AOT延長等に用いる自主対策設備の削除に伴う 保安規定の変更について

2024年1月16日
東北電力株式会社

図1 変更箇所の抽出フロー

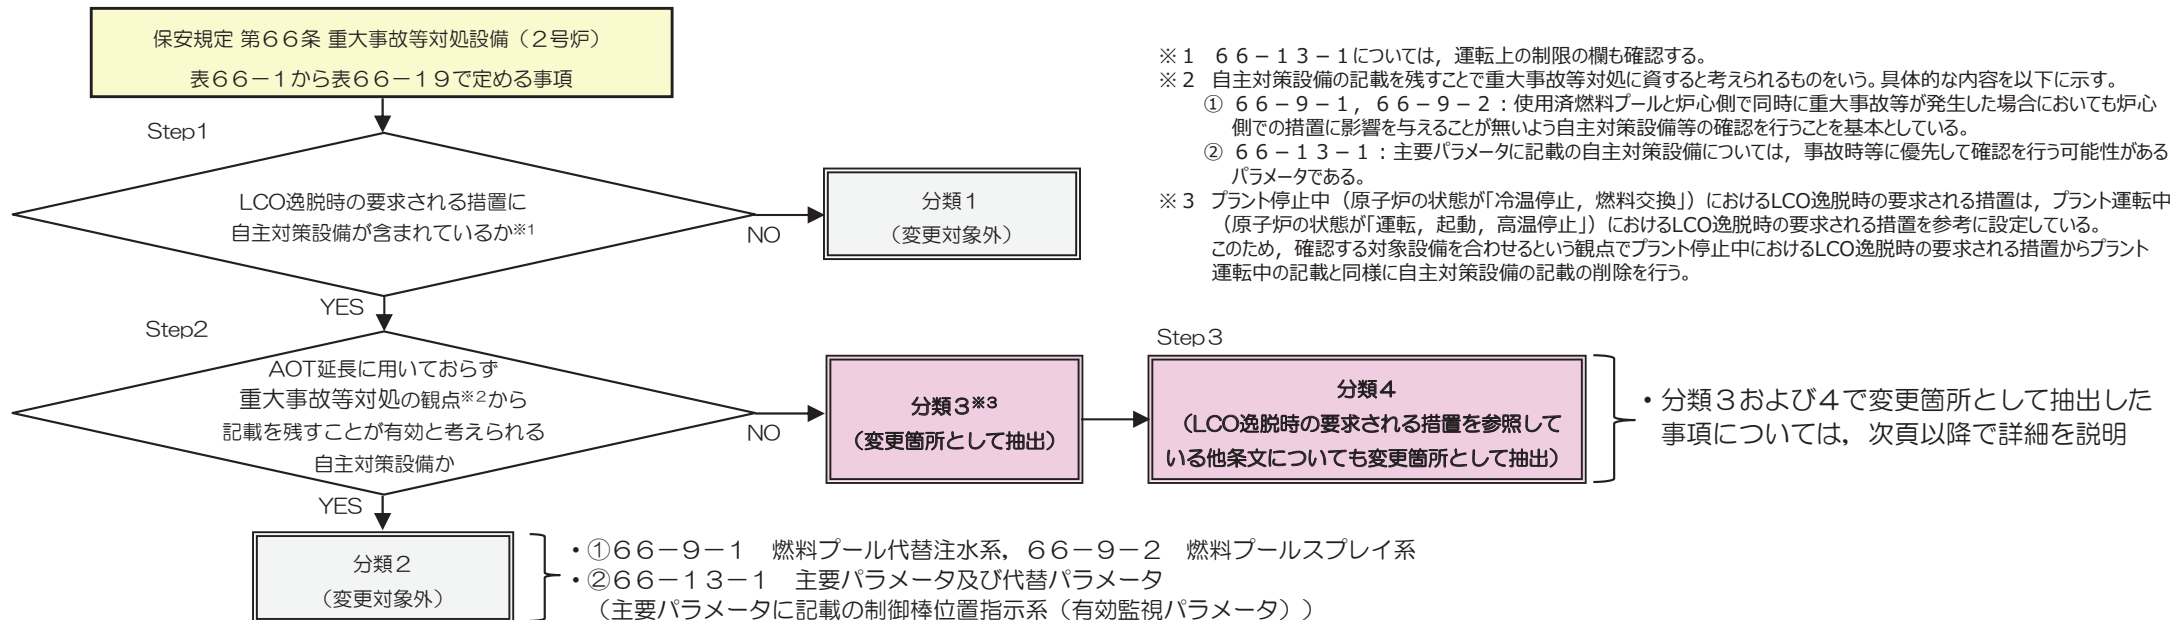
- 保安規定第66条 重大事故等対処設備(2号炉) 表66-1から表66-19について, LCO逸脱時の要求される措置から自主対策設備の記載を削除することを基本とする。
- ただし, AOT延長に用いておらず重大事故等対処の観点から保安規定へ記載を残すことが有効と考えられる自主対策設備は削除対象外と整理する。
- 今回の変更認可申請の中で変更する関連箇所について, 以下の手順で抽出した。(抽出フローを図1に示す。)

手順	内容
Step 1	LCO逸脱時の要求される措置に, 設置許可「技術的能力」における自主対策設備が含まれているかを確認する。*1
Step 2	AOT延長に用いておらず重大事故等対処の観点*2から保安規定への記載を残すことが有効と考えられる自主対策設備かどうかを確認する。
Step 3	上記整理で変更箇所として抽出されたLCO逸脱時の要求される措置が, 他の保安規定条文において参照されているかどうかを確認する。

6. 本変更に伴う保安規定の適用時期

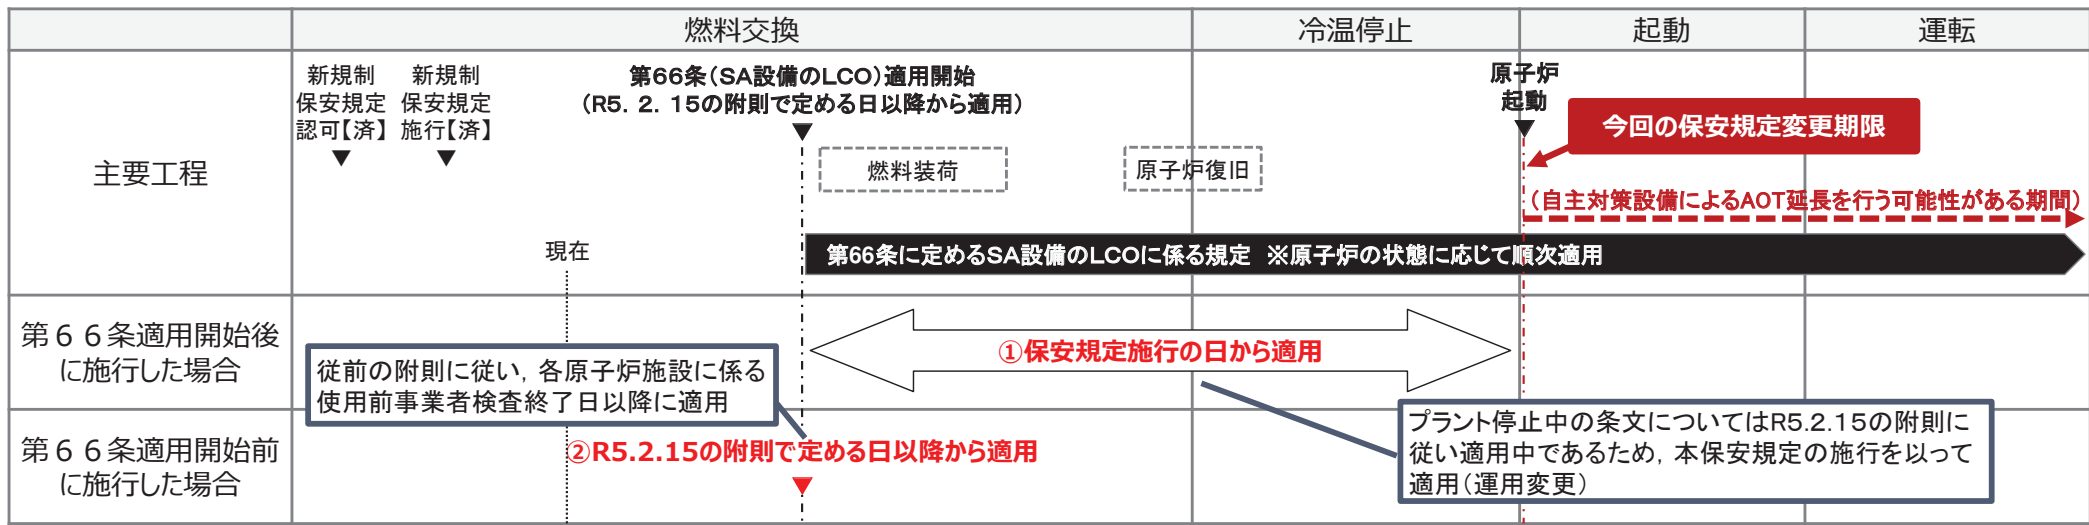
- 自主対策設備をプラント停止に係るAOT延長に用いている原子炉の状態は「運転, 起動, 高温停止」であるため、これらの状態に入る前までに保安規定の変更を行う。
- なお、第66条に定めるSA設備のLCOに係る規定は、現在未適用であり、令和5年2月15日の附則に定める日（各原子炉施設に係る使用前事業者検査終了日以降に適用する）から適用となる。
- 上記を踏まえ、施行時期に応じた下図のいずれかのタイミングで適用する旨を附則に定める。

今回規定する附則

附 則 (年 月 日 原規規発第 号)
 第 1 条 本規定は、原子力規制委員会の認可を受けた日から 10 日以内に施行する。
 2. 本規定施行の際、規定の適用については、^①原子炉の状態が「運転, 起動, 高温停止」となる前において、本規定施行の日から適用する。^②ただし、本規定施行の日が附則(令和5年2月15日原規規発第2302152号)で定める日より前の場合は、当該附則で定める日から適用する。
